Dyrekcja
Rozbudowy
Miasta Gdańska

DLP.4001.77.2020.RW

Dotyczy: postępowania o udzielenie zamówienia publicznego sygn. akt. I/PN/213/2019/TK na realizację zadania pn.: „Modernizacja chodników i jezdni wraz z przebudową sieci wodociągowej ul Asesora w Gdańsku”

JEZDNIA (2) z mastyksu grysowego

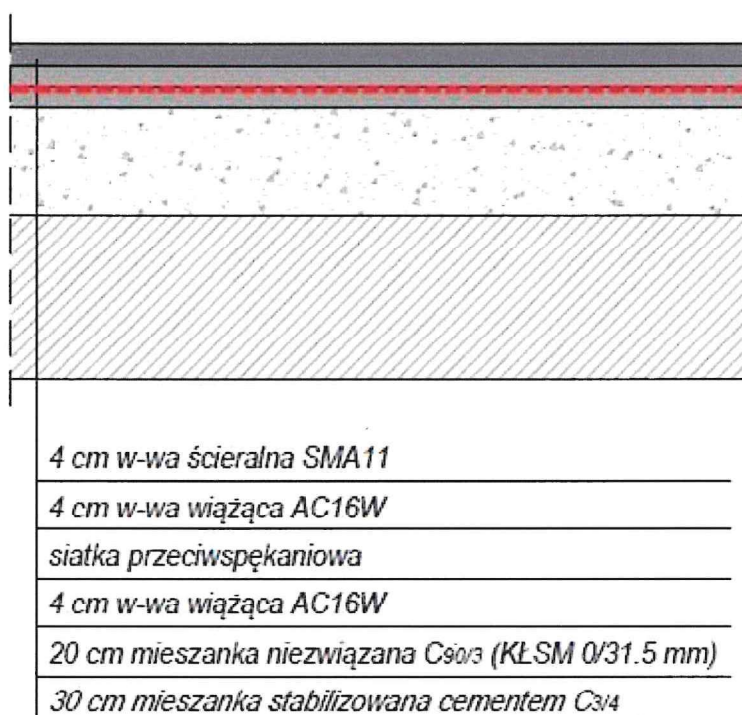
Proszę o naniesienie zmian w przedmiarze w poz. IV „Jezdnia z SMA (2)”. Zgodnie z projektem należy wykonać dwie warstwy wiążące z betonu asfaltowego AC16W, każda o grubości 4 cm:

W przedmiarze w poz. 31 jest tylko jedna warstwa. Proszę o dopisanie pozycji lub zwiększenie krotności w poz. 31 oraz 29.

Zamawiający informuje, że dodaje się pozycje nr 29a i 29b w kosztorysie ofertowym zamiennym. W załączeniu kosztorys ofertowy zamienny. – załącznik nr 20 do OPZ.
